【公報種別】特許法第17条の2の規定による補正の掲載

【公開番号】特開2001-176034(P2001-176034A)

【手続補正書】

【図 3】

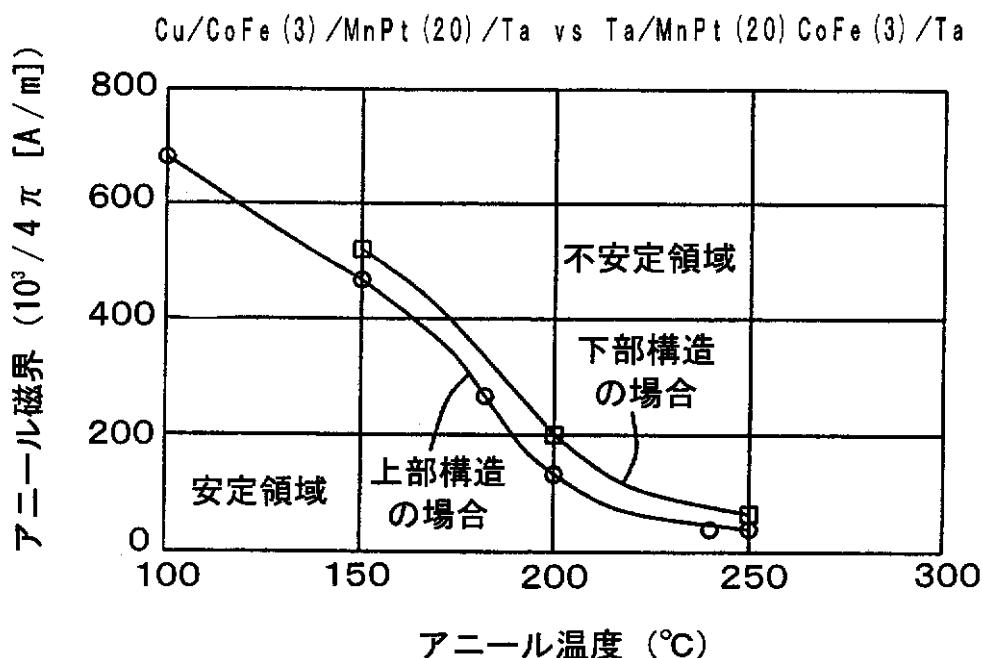
図 3 は、下部 SVMR 構造 B (AFM / FM 構造) に対する上部 SVMR 構造 T (FM / AFM 構造) の熱安定性が第 2 の垂直なアニール磁界 ( $H_{ann2}$ ) およびアニール温度にどのように依存するかを示す磁化安定領域境界 (the Boundary of the M-Stable Region) を表す図である。ここで、AFM / FM という表記は、反強磁性層 (AFM) の上に強磁性層 (FM) を積層した構造であることを意味し、FM / AFM という表記は、強磁性層 (FM) の上に反強磁性層 (AFM) を積層した構造であることを意味する。本明細書の他の箇所においても同様である。なお、この図 3 に示した例では、AFM / FM 構造として、Ta / MnPt (20 nm) / CoFe (3 nm) / Ta という積層構造を用い、FM / AFM 構造として、Cu / CoFe (3 nm) / MnPt (20 nm) / Ta という積層構造を用いた。括弧内の数字は膜厚を表す。これらの 2 つの試料は、最初に高温かつ強磁界 (例えば 280 °C × 5 時間 ×  $2000 \times 10^3 / 4$  [A / m]) でアニールされた。ここで、磁化安定領域境界は、アニール磁界および温度の値の各組合せごとに、12 時間アニールを行った後、試料の磁化固定方向を最初のアニール方向に対して 5 度回転させるようにして行った場合のものとして定義した。

【補正対象書類名】図面

【補正対象項目名】図 3

【補正方法】変更

【図4】

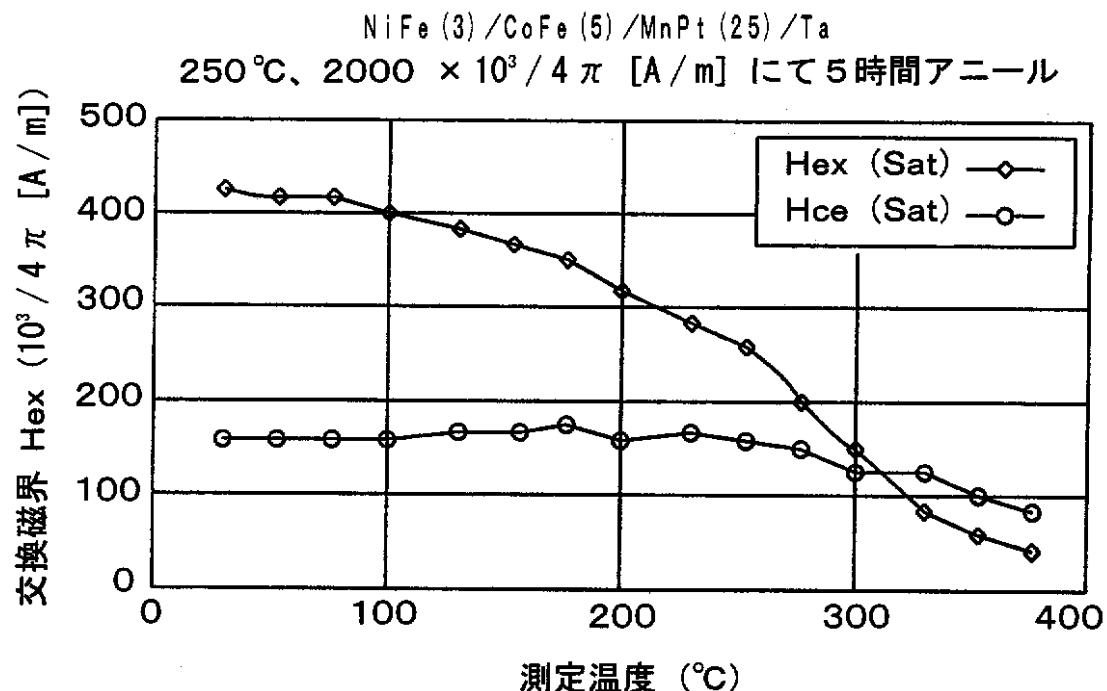
図 4 は、温度 250 °C,  $2000 \times 10^3 / 4$  [A / m] の強磁界下で 5 時間アニールした後、交換結合 (exchange coupling) が完全に成立した NiFe (3 nm) / CoFe (5 nm) / MnPt (25 nm) / Ta について、測定温度に対する交換磁界  $H_{ex}$  を表したものである。

強磁界下でアニールされ、その後交換結合が完全に成立したNiFe(3nm) / CoFe(5nm) / MnPt(25nm) / Taについて、測定温度に対する交換磁界 $H_{ex}$ を表す図である。

【補正対象項目名】図 4

【補正方法】変更

【図5】

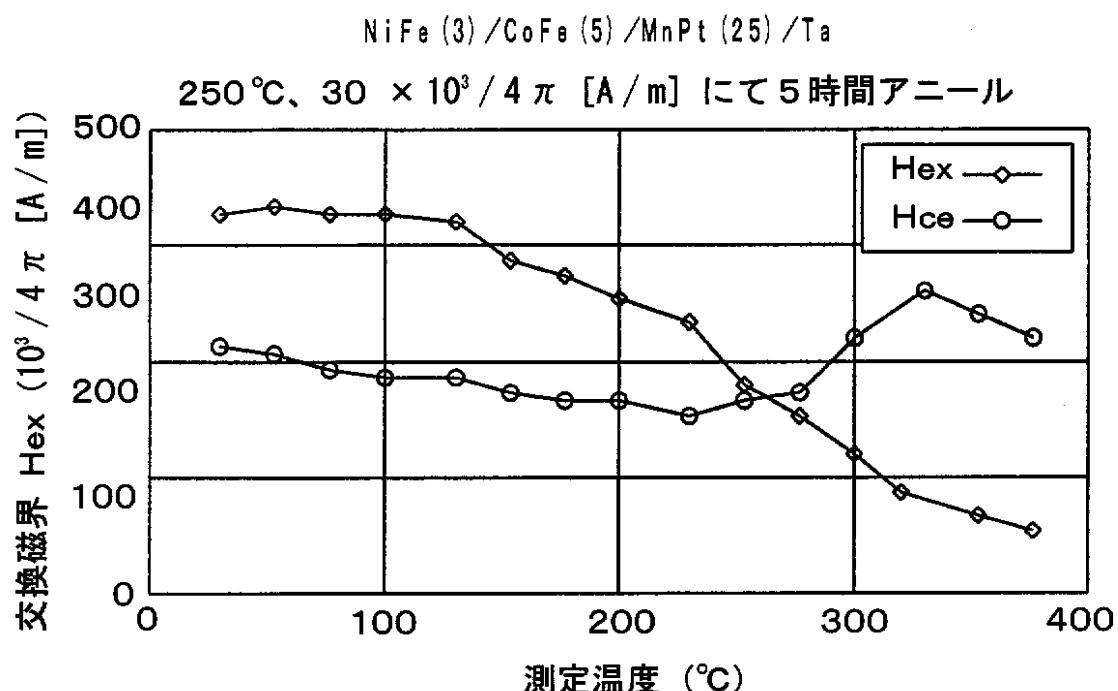
図5は、弱磁界( $30 \times 10^3 / 4$  [A/m])の存在下で、第2の反強磁性層(SVMR形素子30における第2の反強磁性層AFMBに相当)を $250^\circ\text{C}$ で5時間アニールした後のNiFe(3nm)/CoFe(5nm)/MnPt(25nm)/Taについて、測定温度に対する交換磁界 $H_{ex}$ を表したものである。この条件下では、隣接する第1の反強磁性層(既に形成されている第1の反強磁性層AFMAに相当)に対する影響はなかった。

隣接する第1の反強磁性層に影響を及ぼさない弱磁界の存在下で第2の反強磁性層をアニールした後のNiFe(3nm) / CoFe(5nm) / MnPt(25nm) / Taについて、測定温度に対する磁界 $H_{ex}$ を表す図である。

【補正対象項目名】図5

【補正方法】変更

【図 6】

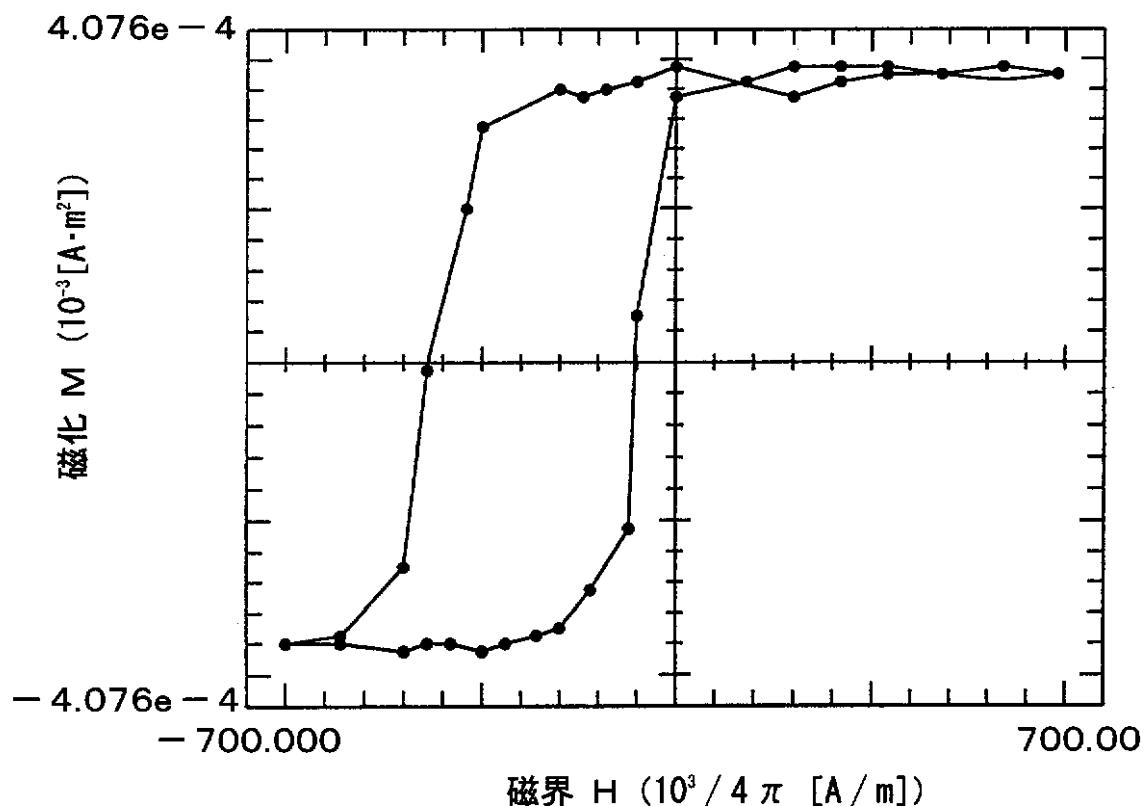
図6～図10は、NiFe/NiMnについての5通りの異なるM-H(Magnetization-Magnetic Field; 磁化-磁界)ループを表すものである。このうち、図6は、NiFe(11nm)/NiMn(30nm)/Taという積層構造のサンプルを、温度 $300^\circ\text{C}$ ,  $2000 \times 10^3 / 4$  [A/m]の磁界下で5時間アニールしたときのM-Hループを表す。

2000Oeで5時間、300°CでアニールされたNiFe(11nm) / NiMn(30nm) / Taについて、M-Hループを表す図である。

【補正対象項目名】図 6

【補正方法】変更

【図7】

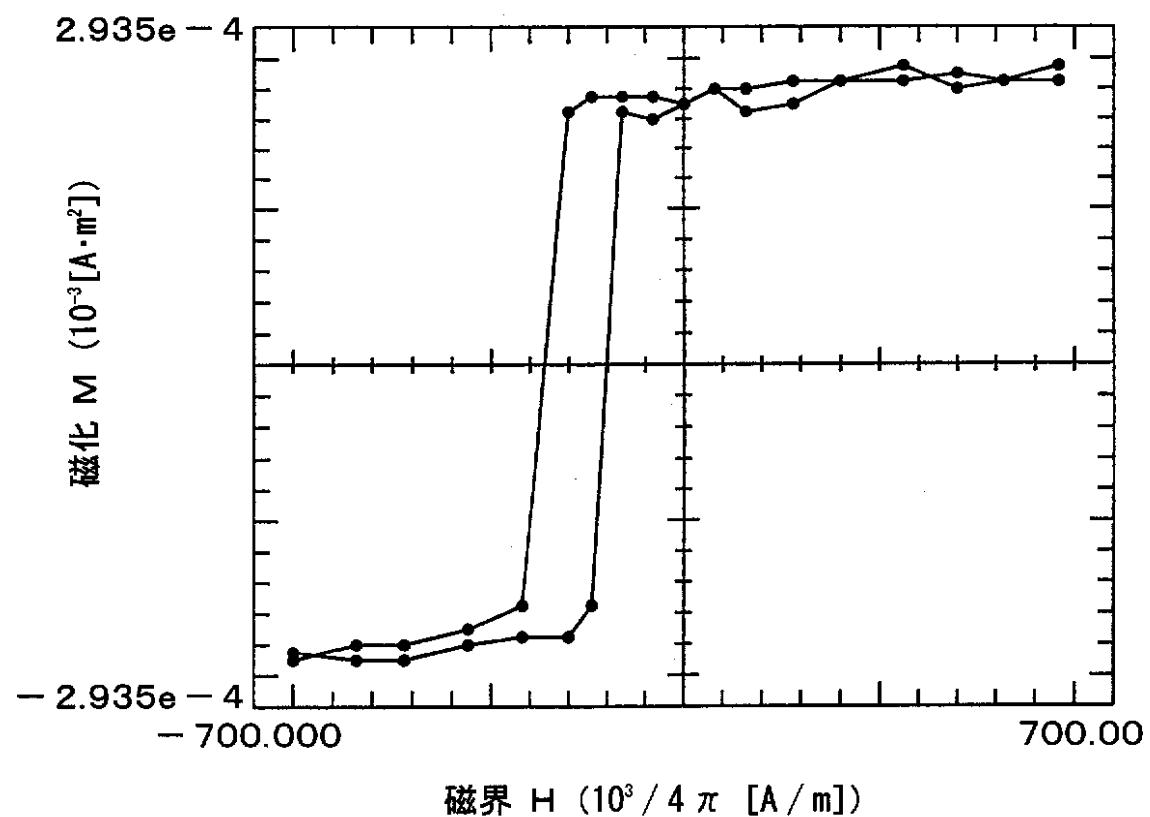
図7は、NiFe(11nm)/NiMn(30nm)/Taという積層構造のサンプルを、温度 $260^\circ\text{C}$ ,  $260 \times 10^3 / 4$  [A/m]の弱い外部磁界下で1時間アニールした場合のM-Hループを表す。

260×10<sup>3</sup>/4[A/m]の弱い外部磁界下で1時間、260°CでアニールされたNiFe(11nm) / NiMn(30nm) / Ta試料について、M-Hループを表す図である。

【補正対象項目名】図 7

【補正方法】変更

【図8】

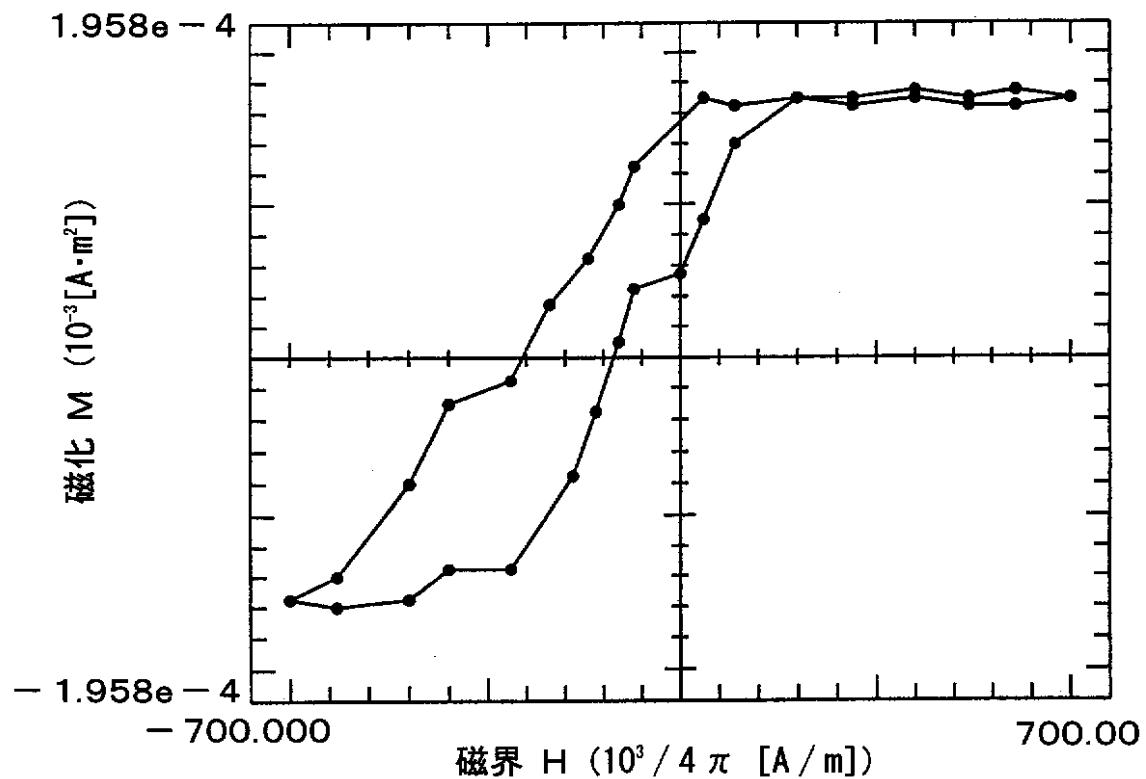
図8は、NiFe(11nm)/NiMn(30nm)/Taという積層構造のサンプルを、最初に図6に示した条件でアニールしたのち、アニール磁界方向を最初の逆にして、温度 $260^\circ\text{C}$ ,  $260 \times 10^3 / 4$  [A/m]の弱い外部磁界下で1時間再アニールした場合のM-Hループを表す。

最初に図6に示した条件でアニールされ、次に反対のアニール方向で弱い外部磁界下で

再アニールされた NiFe (11 nm) / NiMn (30 nm) / Ta について、M - H ループを表す図である。

【補正対象項目名】図 8

【補正方法】変更

【図9】

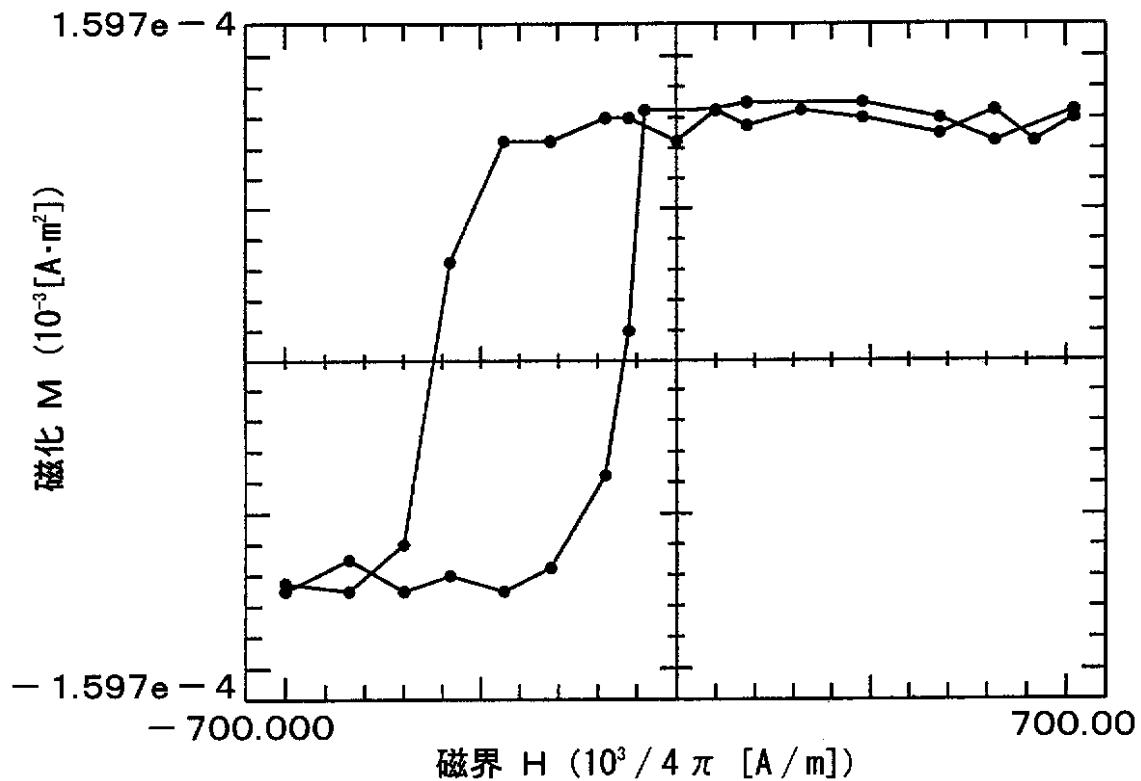
図9は、NiFe(11nm)/NiMn(30nm)/Taという積層構造のサンプルを、図6および図8に示した条件でアニールしたのち、外部磁界を印加せずに温度 $280^\circ\text{C}$ で3時間再アニールした場合のM-Hループを表す。この図9から、低下した交換磁界 $H_{ex}$ (図8参照)が回復していることが分かる。

図 6 および図 8 に示した条件でアニールし、次に外部磁界を印加せずに再アニールした後の NiFe (11 nm) / NiMn (30 nm) / Ta 試料について、M - H ループを表す図である。

【補正対象項目名】図 9

【補正方法】変更
